Sachliches Teilprogramm Windenergie

für den Landkreis Ammerland

- Abwägungssynopse -

Beteiligung gemäß § 9 Absatz 2 ROG
in Verbindung mit § 3 Absatz 1 NROG

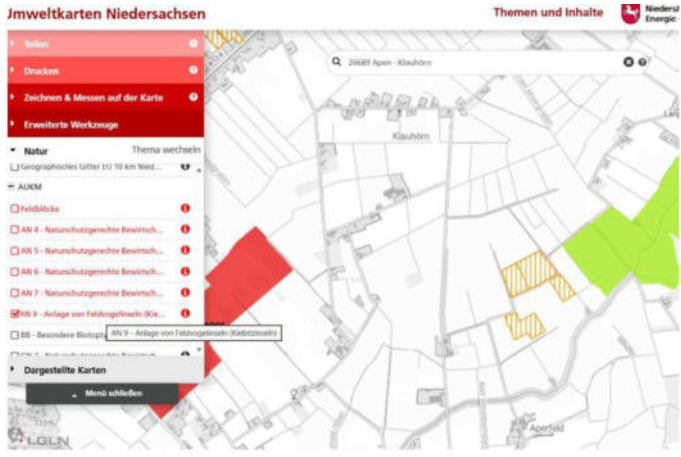
| Nr. | Private Einwender/in Schreiben vom ... | Stellungnahme | Planungsrechtliche Vorgaben Abwägung/Beschlussempfehlung |
|-----|--|---|---|
| | | <p>Aus folgenden Gründen fordern wir, dass die Teilfläche „Klauhörn“ als Windparkfläche ausgeschlossen wird:</p> <ol style="list-style-type: none"> 1. Ausgleichsflächen und Kompensationsflächen 2. Wiesenvogelschutzgebiet 3. Artenschutz 4. Schutzwürdigkeit Feuchtwiesen, Auen und Biodiversität 5. Biotopverbund und ökologische Funktion der Flächen 6. Teilfläche Klauhörn am LSG „Niederung der großen Norderbäke“ 7. Moorschutz „Ihorster Moor“ 8. Hochwasserschutz 9. durchgeführte Renaturierung und Schaffung von Sumpfbiotopen 1994 für mehr Artenvielfalt und Naturschutz 10. Überfrachtung des Raums und fehlende Akzeptanz der Anwohner 11. Naherholung und Tourismus 12. Forderung „Planung nach rotor-in-Szenario“ 13. Nicht korrekte Abstände zu Wohngebäuden 14. Anerkennung durchgeführter Planungs-Ergebnisse 15. Verstoß gegen das Verschlechterungsverbot 16. Zusammenfassung | <p>Der Hinweis wird zur Kenntnis genommen. Auf die einzelnen nebenstehend aufgeführten Aspekte wird im Folgenden geantwortet.</p> |

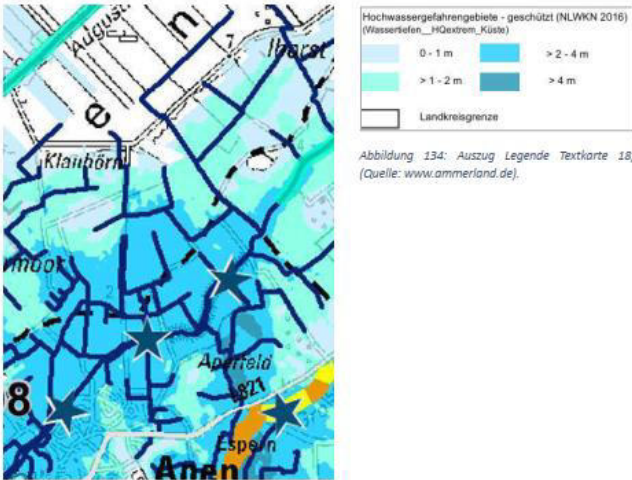
| Nr. | Private Einwender/in Schreiben vom ... | Stellungnahme | Planungsrechtliche Vorgaben Abwägung/Beschlussempfehlung |
|-----|--|---|--|
| | | <ul style="list-style-type: none"> • WEA-Fundamente und Zuwegungen können den Bodenwasserhaushalt verändern. Die Schwammfunktion der Polderbodenswürde durch Veränderung der Bodenschichten durch Fundamente beeinträchtigt und reduziert werden. Das Ergebnis wäre eine Funktionseinschränkung des Polders als Retentionsgebiet. Damit liegt eine Gefährdung des Hochwasserschutzes vor. • Die Standsicherheit von Deichen oder Polderdämmen kann bei WEA Beschädigungengefährdet sein. • Bei Hochwasserereignissen kann der Wasserabfluss durch Fundamente behindert werden. <p>Möchte der Landkreis Ammerland den Schutz der Anwohner durch Hochwasser mit dem Bau eines Windparks im Polder, an Rückhaltbecken und Deichen riskieren? Kann der Landkreis die Folgen der reduzierten Wasseraufnahmefähigkeit im Polder abschätzen und damit eine Verschiebung der Überschwemmungsflächen in Richtung Anwohner bei Polderöffnung ausschließen?</p> <p>Eine Bebauung mit WEA widerspricht dem Grundsatz des vorbeugenden Hochwasserschutzes, der im Wasserhaushaltsgesetz (WHG, § 75 ff.) und im Niedersächsischen Wassergesetz (NWG) festgeschrieben ist: Eine Beeinträchtigung des Hochwasserschutzes durch die Errichtung der WEAs wäre gegeben.</p> <p>Nach aktuellem Planungsentwurf werden auch die Mindestabstände nicht eingehalten. Dies stellt einen klaren Verstoß gegen die Vorgaben des Landes Niedersachsen dar und erfordert zwingend eine Korrektur des Entwurfs. Da die gesamte Teilfläche Klauhörn im Poldergebiet Klauhörn liegt und dieser Polder inkl. seiner Eindeichung und Schleusenanlage eine zentrale Funktion für den Hochwasserschutz von Hollwege, Westerstede, Ihorst, Apen, Hengstforde besitzt, ist Klauhörn als Vorrangfläche für Wind auszuschließen nach landesrechtlichen Vorgaben.</p> | <p>Der Hinweis wird zur Kenntnis genommen. Es wird auf Kapitel 4.1 der Präambelabwägung verwiesen.</p> <p>Es wird auf Kapitel 3.14 der Präambelabwägung verwiesen.</p> <p>s.o.</p> |

| Nr. | Private Einwender/in Schreiben vom ... | Stellungnahme | Planungsrechtliche Vorgaben Abwägung/Beschlussempfehlung |
|-----|--|--|--|
| | |  <p>Abbildung 136: Abstände Windparkflächen „Eibenstraße“</p>  <p>Abbildung 137: Abstände Windparkflächen "Lange Wischen"</p> | <p>Die Abbildungen werden zur Kenntnis genommen.</p> |

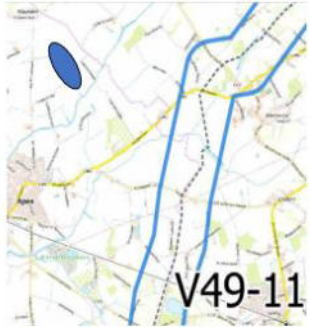
| Nr. | Private Einwender/in Schreiben vom ... | Stellungnahme | Planungsrechtliche Vorgaben Abwägung/Beschlussempfehlung |
|-----|--|---|--|
| | | <p>Hierzu zählt, dass diese Region stark betroffen ist als Präferenzgebiet für den Ausbau der Netzinfrastruktur: die Ampriontrasse V49 und die „Windader West“ führen genau durch das Gebiet und belasten die Anwohner zukünftig durch Baumaßnahmen und elektromagnetische Strahlung. Mit einer Beeinflussung der Bodenstrukturen und folgende Veränderungen der Flora und Fauna in diesen Bereichen ist zu rechnen. Laut Bauamt Westerstede seien weitere Vorhaben in den nächsten Jahren nicht auszuschließen und sehr wahrscheinlich. Es sei mit weiterem Leitungsbau nahe der bereits geplanten Trassen zu rechnen. Diese Bündelung würde durch den Landkreis Ammerland selbst gefordert werden, damit die Region nicht zersplittert wird und die Belastungen gebündelt entlang eines Korridors verlaufen.</p> <p>Die dauerhafte Auseinandersetzung der Ihorster und Westerloyerfelder mit dem geplanten Sandabbauvorhaben belasten die Lebensqualität der Anwohner bereits seit Jahren massiv. Kann der Landkreis den Sandabbau in Ihorst nicht verhindern, so haben die Anwohner mit Staubbelastung, Sandwinden, Lärm, Verkehrsgefährdung sowie Verunreinigung des Grundwassers im Bereich des Ihorster Moor zu rechnen (hierhin wird das Wasser abgeleitet, welches für das Absaugen des Sandes notwendig ist). Die Sorge um die Verkehrssicherheit der Kinder nimmt besonders für Eltern massiv Raum ein.</p> <p>Gemäß des Entwurfs zum LROP WIND 2025 würden die Anwohner der Eibenstraße und der Lange Wischen ebenfalls übermäßig belastet werden durch die Festlegung der Teilfläche Klauhörn als zusätzliche Windparkfläche. In allen Himmelsrichtungen würden zukünftig Windenergieanlagen zu sehen sein. Bereits heute wirkt sich der Schattenwurf des Windparks Augustfehn III spürbar auf die Anwohner der Eichenstraße in Klauhörn und der Eibenstraße in Ihorst in den Abendstunden aus. Auch die nächtliche Lichtstörung durch Blinken ist nicht vernachlässigen.</p> <p>Ein neuer Windpark auf der Teilfläche Klauhörn würde die Anwohner aufgrund der geringen Entfernung erheblich zusätzlich belasten. Zu den erwartbaren Beeinträchtigungen zählen verstärkter Schattenwurf im Ost-, Süd- und Westverlauf, Luftverwirbelungen, Infraschall, erhöhte Geräuschpegel sowie deutliche Einschränkungen des Landschafts- und Sichtfeldes.</p> | <p>Es wird auf Kapitel 3.11 der Präambelabwägung verwiesen.</p> <p>Der Hinweis wird zur Kenntnis genommen, bezieht sich jedoch nicht auf die vorliegende Planung</p> |

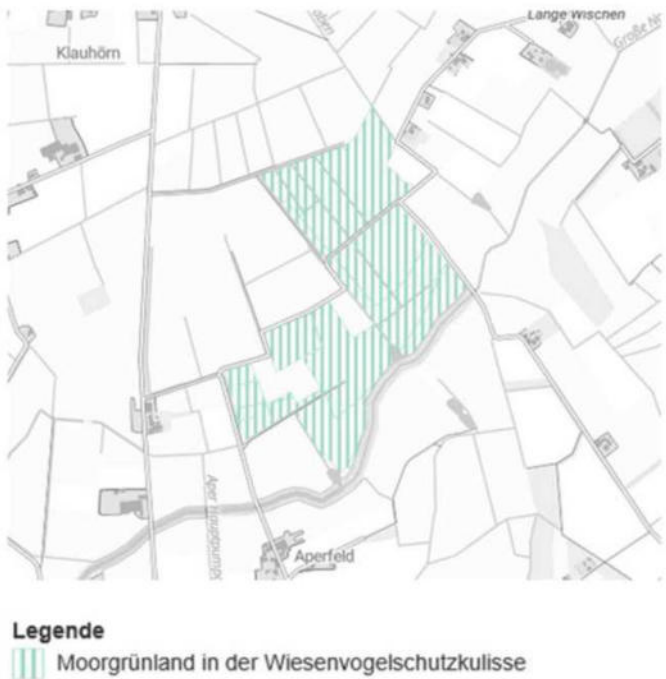
| Nr. | Private Einwender/in Schreiben vom ... | Stellungnahme | Planungsrechtliche Vorgaben Abwägung/Beschlussempfehlung |
|-----|--|---|--|
| | | <p>Der oben in der Karte hellblau dargestellte Bereich entspricht „Auen der WRRL-Prioritätsgewässer“. Dieser Bereich ist vom Vorranggebiet betroffen. Es fehlt eine Befassung mit dem Thema und ein Gutachten über die potenziellen Auswirkungen auf die Vorgaben dieser EU-Richtlinie.</p> <p>Das Poldergebiet dient als Hochwasser-Rückhalteraum. Windenergieanlagen mit der entsprechenden Infrastruktur (Leitungen, Zuwegungen etc.) gefährden den Hochwasserschutz, sie gefährden Deiche, zerstören aber vor allem auch die Schwammfunktion des Moorbodens, der dort vorhanden ist. Der Polder und die umgebenden Deiche schützen die umliegenden Siedlungen vor Hochwasser und sind der Hochwasserinfrastruktur zuzuordnen.</p> <p>Diese muss zweifelsfrei funktionieren.</p> <p>Die Karte mit den Hochwassergefahrengebieten aus dem Landschaftsrahmenplan (Abbildung 1: Textkarte 18)²⁰ zeigt, dass der Polderbereich voll im Gefahrengbiet liegt.</p>  | <p>Der Hinweis wird zur Kenntnis genommen. Hinweise zu der Gebietskulisse des Aktionsprogramms Niedersächsische Gewässerlandschaften werden in den Steckbriefen zu den betroffenen Vorranggebieten ergänzt. Der Landkreis geht davon aus, dass die Entwicklungsziele des Fließgewässer- und Aueverbunds auf Umsetzungsebene entsprechend des Vermeidungsprinzips durch eine angepasste Standortwahl berücksichtigt werden kann. Sollte es doch zu Flächeninanspruchnahmen innerhalb der Auenkulisse kommen, sind die Flächenbeeinträchtigungen sowie die besonderen Funktionsfähigkeiten der Flächen im Zuge der Eingriffsregelung zu berücksichtigen.</p> <p>Es wird auf Kapitel 4.1 der Präambelabwägung verwiesen.</p> <p>Der Hinweis wird zur Kenntnis genommen.</p> |
